**Gesamtgutachten  
(§ 12 UVP-G 2000)**

**„REVITALISIERUNG WASSERKRAFTWERK  
LAUFNITZDORF“**

GZ.: A15-114116/2019

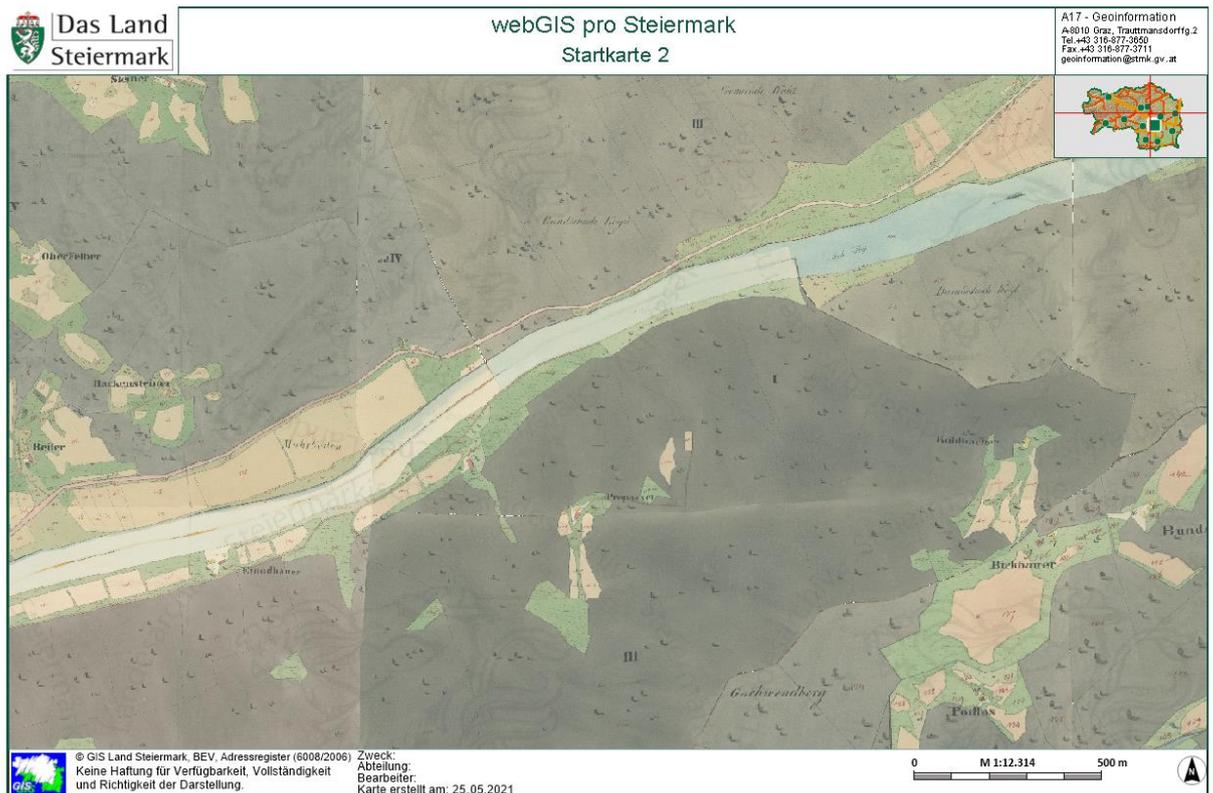
- Gegenüber dem eingereichten Vorschlag sind die maximalen Dotationsmengen jetzt höher (20 statt 14 m<sup>3</sup>/s), und besser an das Wandergeschehen angepasst

Aus gewässerökologischer Sicht wird diese Staffelung gegenüber dem ursprünglichen Vorschlag präferiert, da diese – zeitlich gesehen – besser an die Laichwanderungen der Mittelstreckenwanderer Barbe und Nase angepasst ist und somit auch die Sicherheit der Auswirkungsprognose erhöht. Gerade für die bislang fehlende Leitfischart „Nase“ wird bei einer Wiederbesiedlung ein großes Potential für eine nachhaltige Verbesserung gesehen (siehe dazu das Fachgutachten). Es kann somit zwar der geforderten Erhöhung der Dotationsmenge auf 20 m<sup>3</sup>/s entsprochen werden, allerdings nicht für den insgesamt in der Einwendung definierten Zeitraum von März bis Ende Juli. Wenngleich gegen eine Ausweitung der Dotierung aus fachlicher Sicht kein Einwand besteht (also keine nachteilige Auswirkung erwartet wird, da solche Verhältnisse auch durch Überwassersituationen eintreten können), muss zur angesprochenen Forderung allerdings festgehalten werden, dass auf Basis der diesbezüglich vorgebrachten Argumente ein Verfehlen des Umweltzieles (im gegenständlichen Fall ein guter fischökologischer Zustand in der Ausleitungsstrecke des W Laufnitzdorf) nicht abgeleitet werden kann (siehe dazu das Fachgutachten).
